# 温度計信頼性評価の報告における 補正版の提出について

平成25年3月1日

東京電力株式会社

# 【平成25年2月報告】温度トレンド記載不備

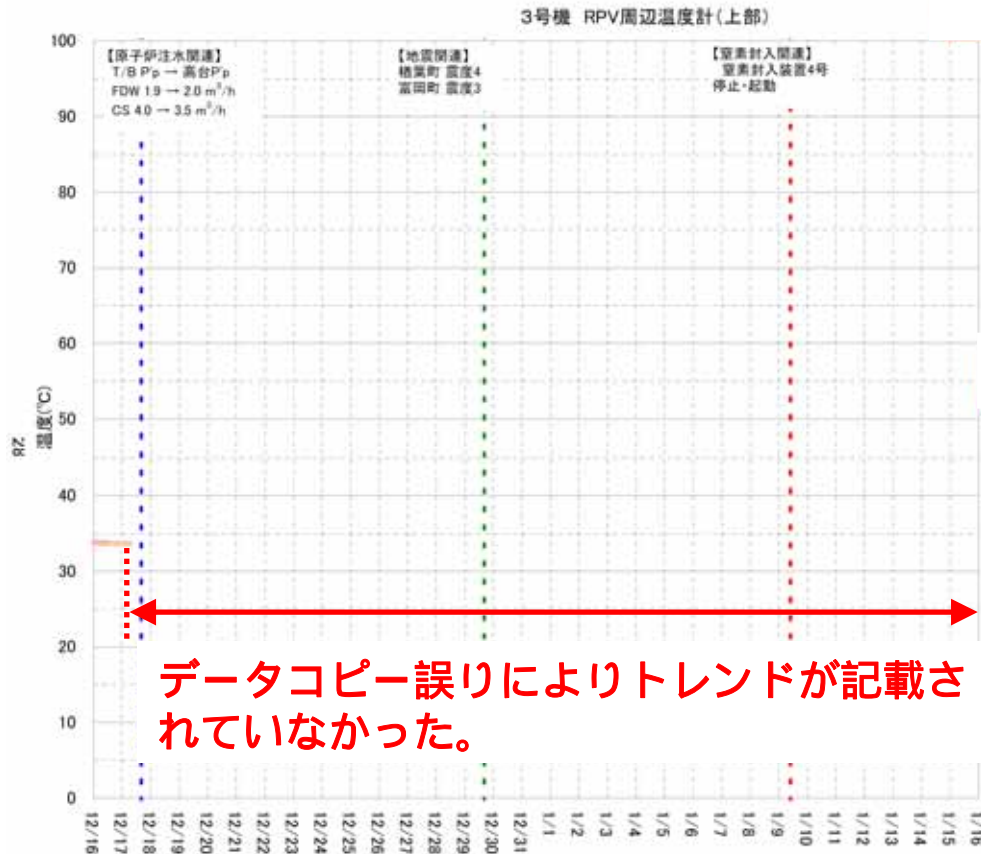
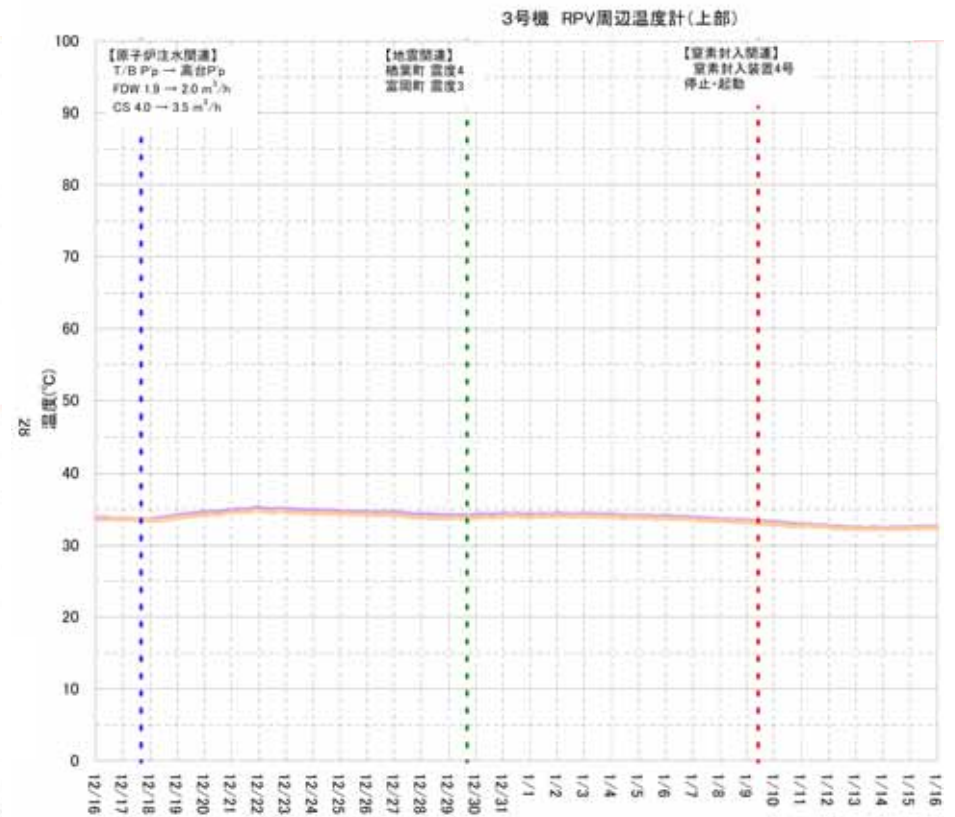
3号機 TE-2-3-69E1, E2

補正前

## 提出したトレンド (TE-2-3-69E1, E2のみ)

## データ記載漏れを修正したトレンド (TE-2-3-69E1, E2のみ)

# 【平成24年12月提出】温度トレンド記載不備

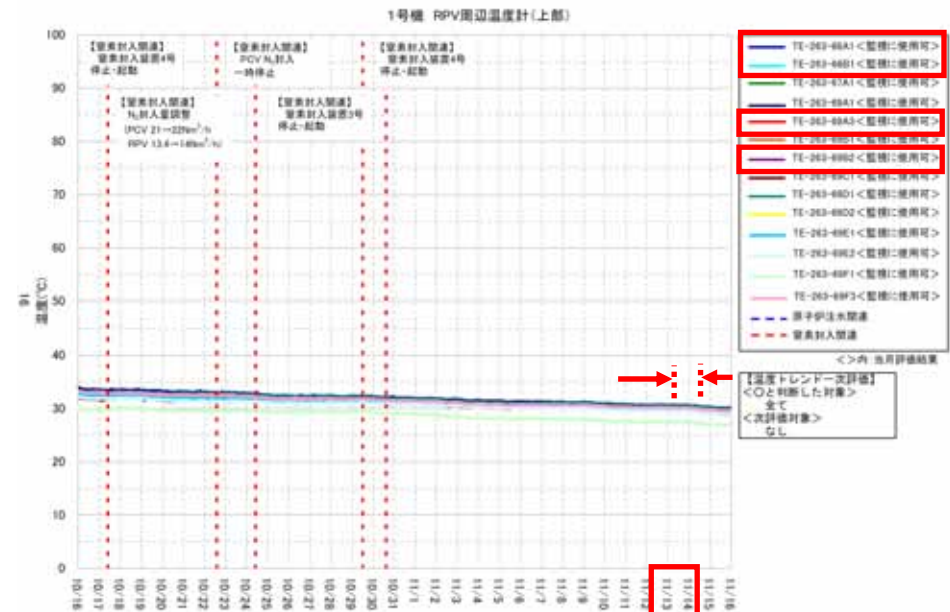
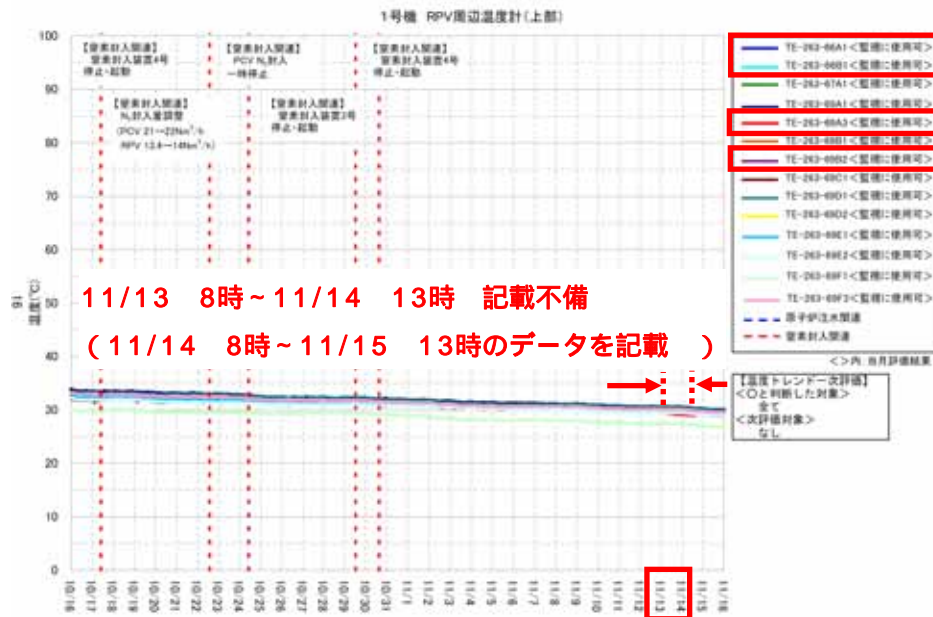
## 1号機 TE-263-66A1他

データコピーする日付け位置を1日誤り，当該期間のデータが1日後のデータとなっていた。

補正後
